**LICITACIÓN PÚBLICA
NACIONAL ELECTRÓNICA**

LP-INE-071/2021

**Suministro e instalación de mobiliario para los pisos 3 y 6 de Torre
Zafiro II**

ACTA DE JUNTA DE ACLARACIONES

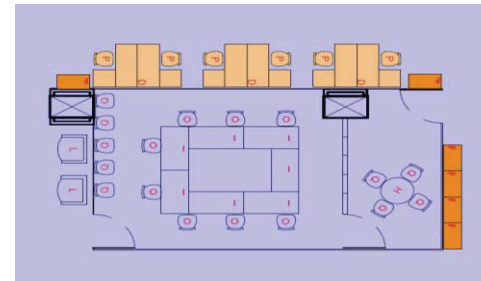
diferentes tipos de tallas de usuarios. Esta especificaciones corresponde a nuestros diseños que tenemos y así no limitarían nuestra participación en la presente licitación.		
7	44	Anexo 1	Silla de visitas, solicitamos poder ofertar mismo diseño que en su imagen de referencia con las siguientes características: Base de 4 patas fabricadas en perfil tubular ovalado pintado en color aluminio (conector de patas traseras a la tapa del asiento de aluminio pulido); Respaldo a base de un marco en polipropileno color negro y tapizado en malla de nylon elástica en color negro; Brazos en polipropileno en color negro; Asiento tapizado en tela. Esta	Se acepta la solicitud toda vez que no contraviene el último párrafo del inciso D), numeral 3 del Anexo 1. Especificaciones Técnicas, el cual menciona que "...el PROVEEDOR podrá ofertar los bienes de acuerdo a sus propios diseños, siempre y cuando cumplan con la funcionalidad, especificaciones técnicas y garantías solicitadas", lo anterior, será aplicado para todos los licitantes.	Dirección de Obras y Conservación.

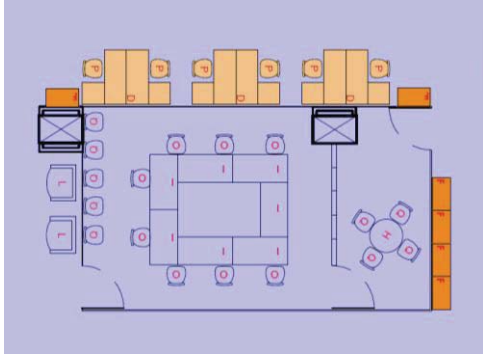
9	44 y 45	Anexo 1	Muro Móvil, solicitamos definan si la altura de 2.60 mts termina en losa o a plafón.	La altura de piso terminado a lecho bajo de plafón es de 1.60 m., mientras que la altura de lecho bajo de plafón a lecho bajo de losa es de 1.18 m.	Dirección de Obras y Conservación.
	44 y 45	Anexo 1	Muro Móvil, si la respuesta de arriba es que la altura de 2.60 mts termina en plafón; favor de precisar que distancia libre tenemos de plafón a losa.	La altura de piso terminado a lecho bajo de plafón es de 1.60 m., mientras que la altura de lecho bajo de plafón a lecho bajo de losa es de 1.18 m.	Dirección de Obras y Conservación.
11	44 y 45	Anexo 1	Muro Móvil, solicitamos proporcionen el tipo de losa o estructura para poder sujetar el riel.	El sistema constructivo de losa es a base de losa maciza y trabes de concreto.	Dirección de Obras y Conservación.
12	44 y 45	Anexo 1	Muro Móvil, solicitamos nos precisen si el tipo de estacionamiento para los paneles (cuando se apilan en forma horizontal para dejar el área abierta) es como el de la imagen de la izquierda que aparece en la página 45 de sus bases.	Es correcto, se contempla un sistema de guardado perpendicular al sentido del muro.	Dirección de Obras y Conservación.

14	44 y 45	Anexo 1	Favor de proporcionar plano de donde se ubicará el Muro Móvil.	En atención a su cuestionamiento, se adjunta el croquis respecto a donde se ubicará el Muro Móvil.		Dirección de Obras y Conservación.
----	---------	---------	--	--	---	------------------------------------
